**CONCURSO NACIONAL**  
DE IDEAS Y ANTEPROYECTOS A UNA SOLA VUELTA,  
PARA EL DISEÑO DEL PLAN DE REVALORIZACION  
DEL CASCO HISTORICO DE LA LOCALIDAD  
Y DEL PASEO COSTANERO EN LA CIUDAD DE CHOS MALAL.

**INFORME DE LA ASESORIA Nº 7**

**1º RONDA DE CONSULTAS**

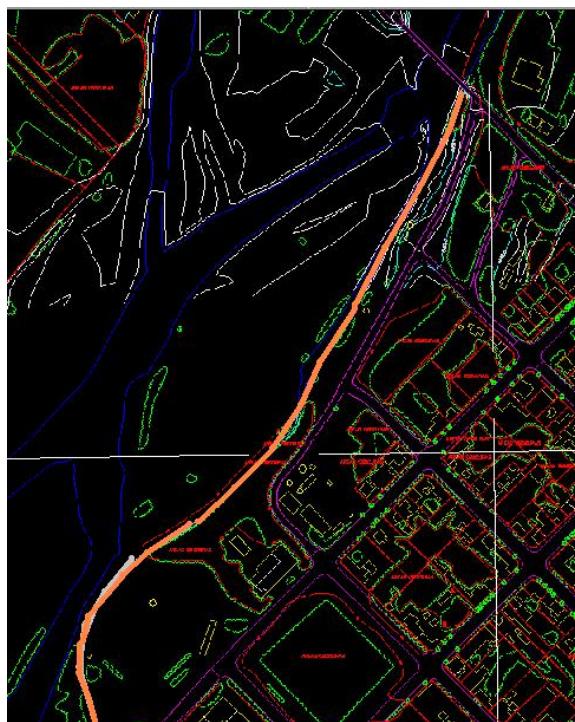
**9 -Con respecto a la zona de intervención en el área del Rio Curi Leuvu, no me quedan claros cuales son los límites en los planos, sobre todo la zona que bordea a la ciudad. Y cual es la cota máxima del agua en momentos de mayor caudal.**

La línea gruesa anaranjada en el gráfico de arriba, representa la contención existente del río sobre la margen que entra en contacto con el tejido de la ciudad. Actúa como barrera contra las crecidas del río Curi Leuvú. Este límite contiene las crecidas del río en su cota máxima.
